東海第二発電所 審査資料	
資料番号	TKK 審-12 改2
提出年月日	平成30年5月31日

# 東海第二発電所 審査会合における指摘事項の回答 (運転期間延長認可申請関係)

## 東海第二発電所 審査会合における指摘事項の回答一覧表

基礎試験 給水ノズルコーナー部ECT試験体

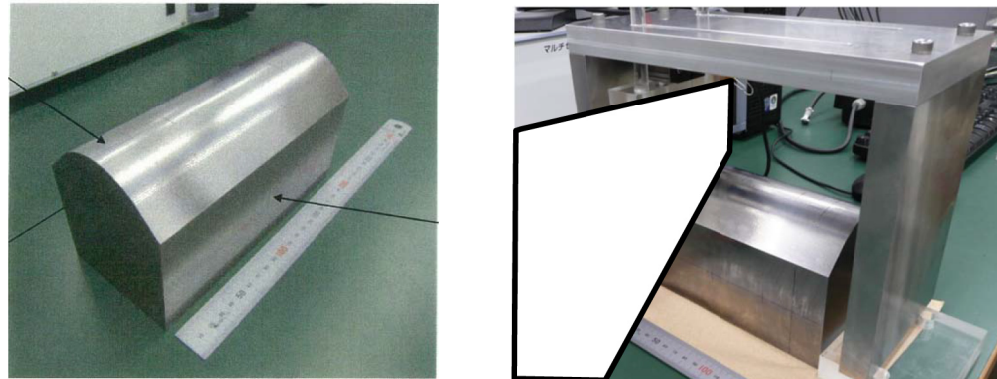
No.	指摘事項	回答
0555-1 特別点検	原子炉圧力容器 給水ノズルコーナー部の渦電流探傷試験について、事前の試験で十分な検出性があると判断した内容について詳細に説明すること。	平成30年●月●日 P2 ~ P22
0555-2 特別点検	原子炉格納容器の目視試験において、点検不可範囲があることを前提として、劣化状況や今後の保全について説明すること。また、塗装の剥がれによるストレーナ閉塞に対する影響について説明すること。	平成30年●月●日 P23 ~ P25

低合金鋼(磁性体)へのECT適用等について確認するため、JEAG4217に記載の試験要領にて下図の試験体に付与した人工きず(EDMノッチ)の検出可否を確認した。この確認項目と結果、試験要領を次頁以降に示す。
